Autorité environnementale

Avis délibéré de l’Autorité environnementale sur la carrière de Bellevue à Saint-Paul (974)

n°Ae : 2018-49

Figure 3 : Itinéraire d'accès à la route des Tamarins (RN1) depuis la carrière de Bellevue (source : dossier)

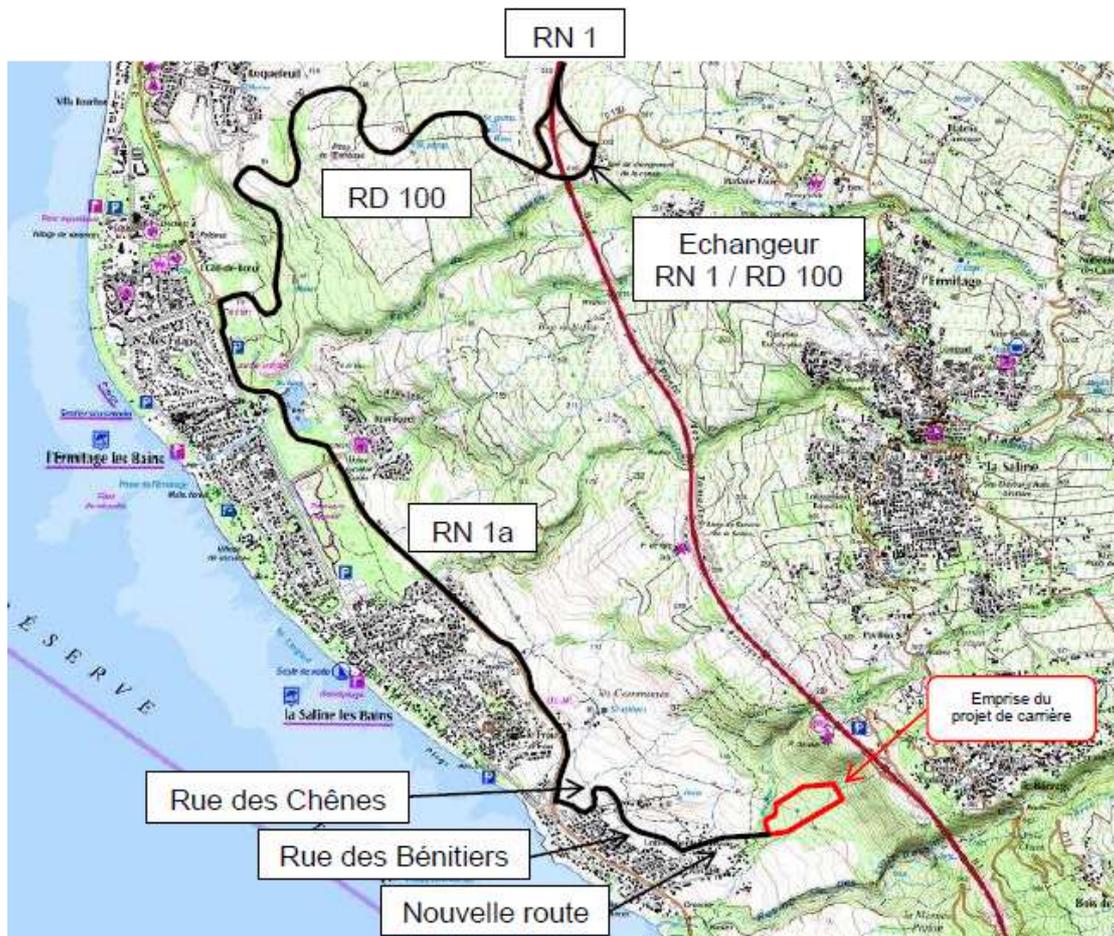
Une piste d'accès traverse la ravine Tabac à l'ouest. Le transport des matériaux extraits jusqu'au chantier de la NRL via la route des Tamarins en empruntant la RN1a et la RD100 nécessite la réalisation d'une voie de raccordement.

Le dossier indique que la commune projette une voie communale pour désenclaver le lotissement de Bellevue et faciliter les travaux de lutte contre les inondations prévue dans le programme d'action de prévention des inondations (PAPI) de Saint-Paul⁶. Or les modalités de réalisation de cette infrastructure, indispensable au fonctionnement de la carrière, paraissent imprécises.

L'Ae recommande de préciser comment, par qui et avec quelles caractéristiques l'infrastructure reliant le site de la carrière projetée au réseau routier existant permettant le passage des camions sera financée et réalisée, et d'identifier les tronçons existants qui seront élargis.

Le dossier indique bien que la création d'une voie d'accès direct du site à partir de la route des Tamarins a été abandonnée, pour éviter les impacts importants qui en auraient découlé. Toutefois, l'imprécision actuelle portant sur la réalisation de la voirie d'accès au site, déjà soulignée, induit une incertitude sur les impacts associés. Le choix de réaliser une plateforme routière nécessitant une emprise de 7 mètres de large pour permettre à deux poids lourds de se croiser (sauf au niveau du croisement de la ravine Tabac par la piste, qui sera géré par un alternat) induit une adaptation même dans l'hypothèse de réutilisation de la chaussée et des chemins existants. La visite de terrain a montré qu'un espace suffisant ne semblait pas toujours disponible pour faire un tel élargissement.

L'Ae recommande de préciser l'emplacement de la voie desservant la carrière, et son profil en long et en large dans un ensemble représentatif de situations.

Figure 7 : Remise en état du site après exploitation (source : dossier)

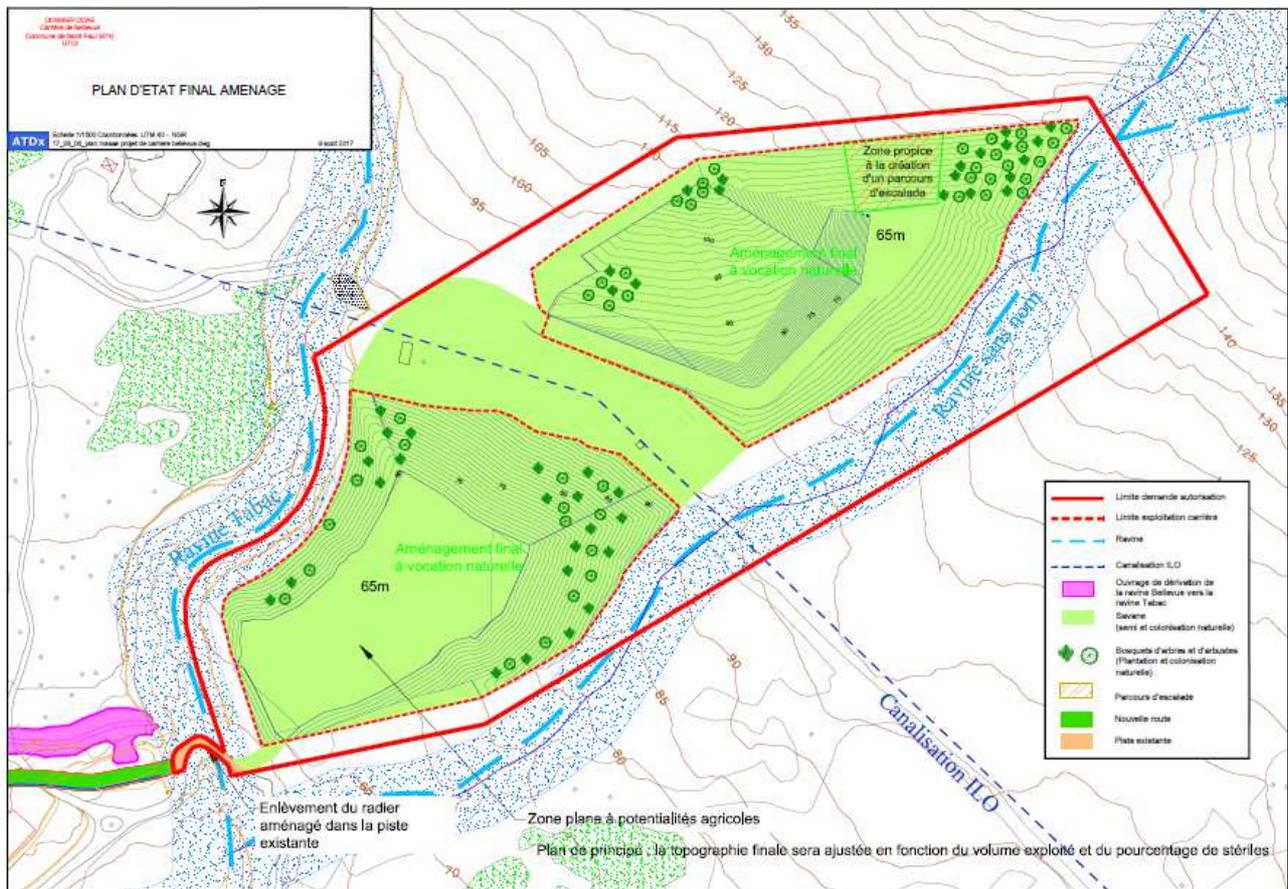
Le coût de la remise en état est estimé à 219 000 euros, ce qui semble modeste. Ce programme de remise en état pourrait comprendre une revalorisation du sentier Bruniquel, la plantation d'espèces endémiques et indigènes, l'appel à un professionnel du paysage, un suivi plus significatif, en particulier pour être en mesure de faire barrage effectivement à la reconquête du milieu par des espèces exotiques envahissantes.

L'Ae recommande la replantation d'espèces endémiques et indigènes, des mesures de suivi et des interventions de nature à faire barrage effectivement à la reconquête du milieu par des espèces exotiques envahissantes, et un traitement paysager visant à intégrer le mieux possible le site remis en état dans son environnement, y compris à travers les usages (revalorisation du sentier Bruniquel).
